**Avis des Missions Régionales
d'Autorité environnementale
Pays de la Loire et Bretagne
sur le projet de création d'une unité
de méthanisation
par la société Oudon biogaz
sur la commune de Livré-la-Touche (53)**

n° : PDL-2019-4204 &
BRE-2020-7934

Avis

Figure 4: plan du tourne à gauche par la droite (source : étude d'impact - volet A - page 135)

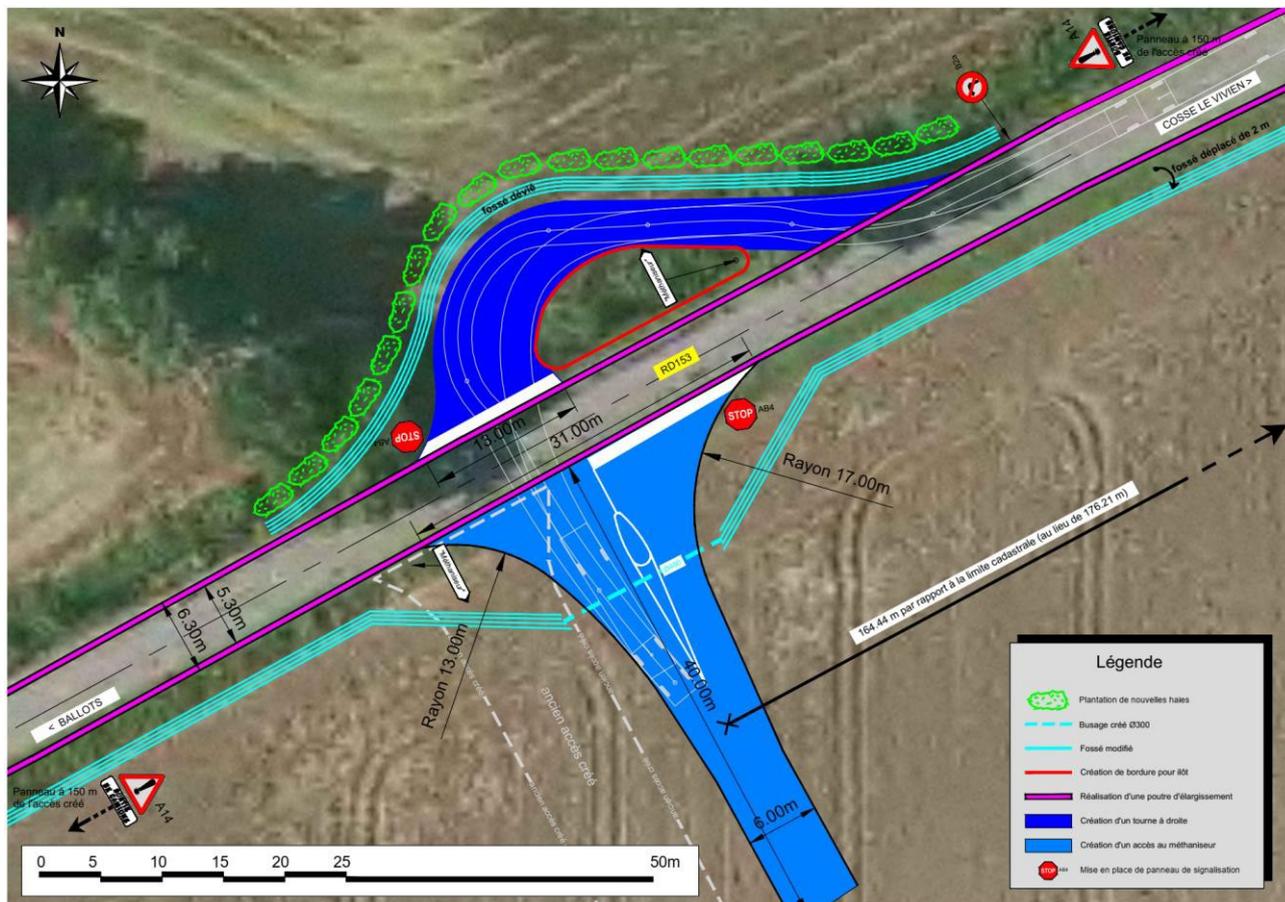
Le récapitulatif des mesures d'évitement, de réduction et de compensation des incidences potentielles de l'unité de méthanisation est présenté page 154 du volet A de l'étude d'impact. La plupart des mesures présentées sont toutefois la conséquence de la simple application de la réglementation. Il ne s'agit donc pas de mesures d'évitement, de réduction ou de compensation des impacts du projet. De plus, le tableau oublie la replantation de haies en compensation de la destruction de 80 ml pour la réalisation du « tourne à gauche par la droite ».
